電安炉技第1号

島根原子力発電所発電用原子炉設置変更許可申請書

(3号発電用原子炉施設の変更)

本文及び添付書類の一部補正について

第2.1図 原子力防災組織（島根原子力発電所）

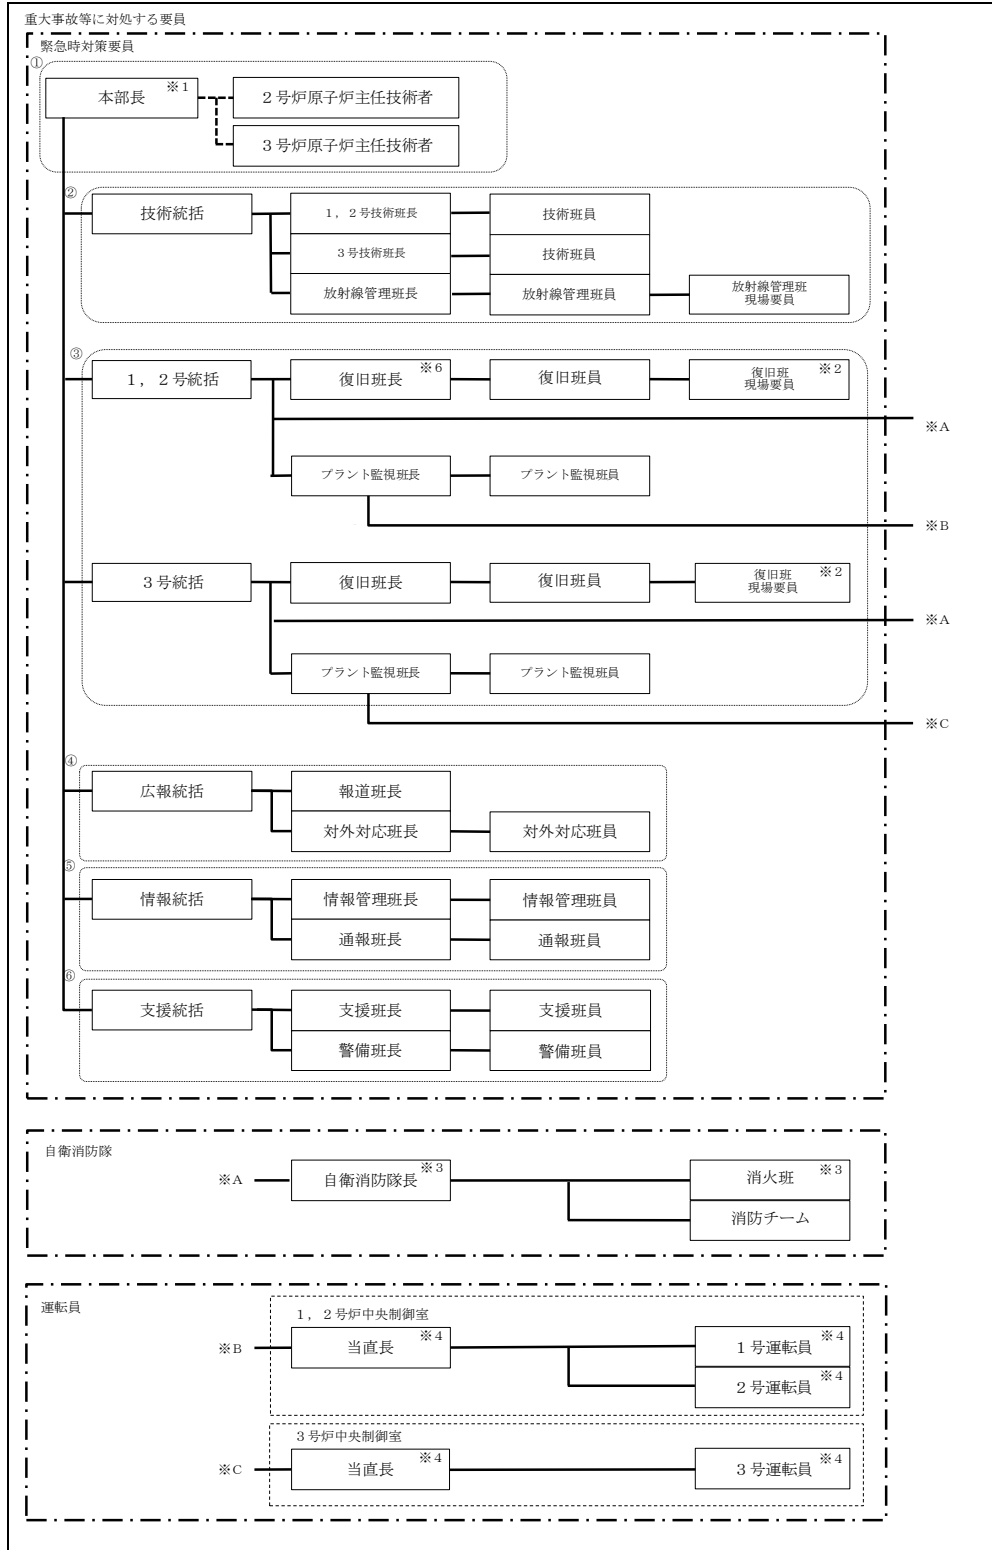
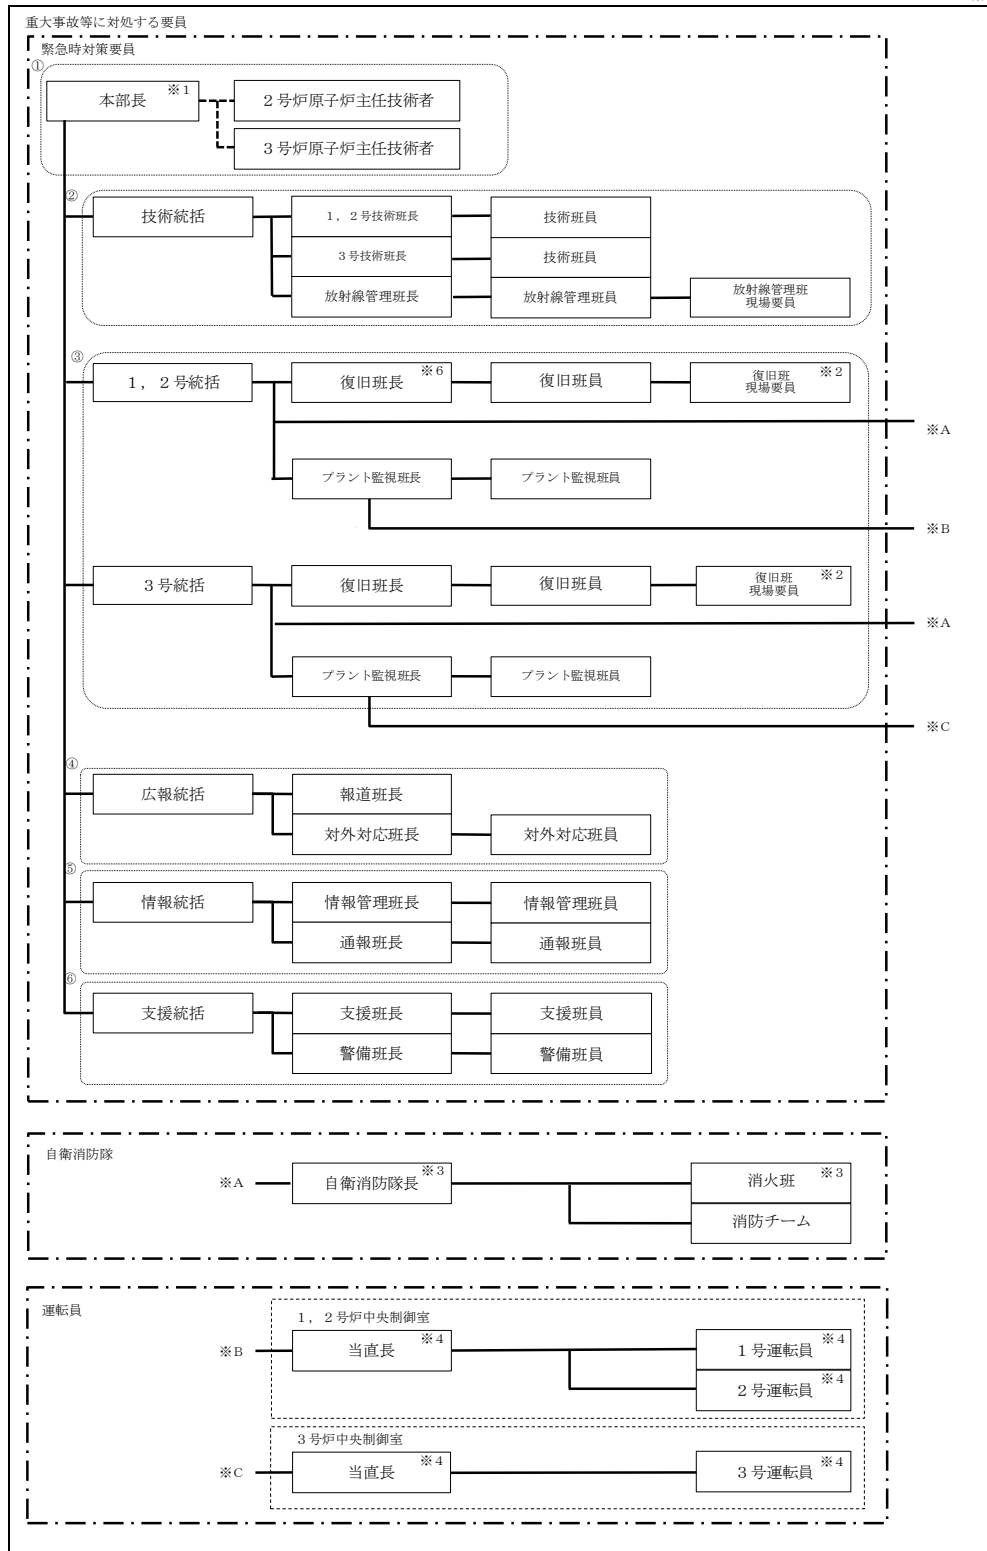
頁	行	補正前	補正後
表紙	上 2	<u>変更後における</u> 発電用原子炉施設の…	<u>変更に係る</u> 発電用原子炉施設の…
表紙の次		(記載追加)	別紙 5-1 を追加する。
5-1	上 1 の上	(記載追加)	<u>(3 号炉)</u>
5-15		第 2.1 図 原子力防災組織 (島根原子力発電所)	別紙 5-2 に変更する。

令和3年9月15日付け原規規発第2109152号をもって設置変更許可を受けた島根原子力発電所の発電用原子炉設置変更許可申請書の添付書類五の2号炉に係る記述のうち、以下の図を変更する。
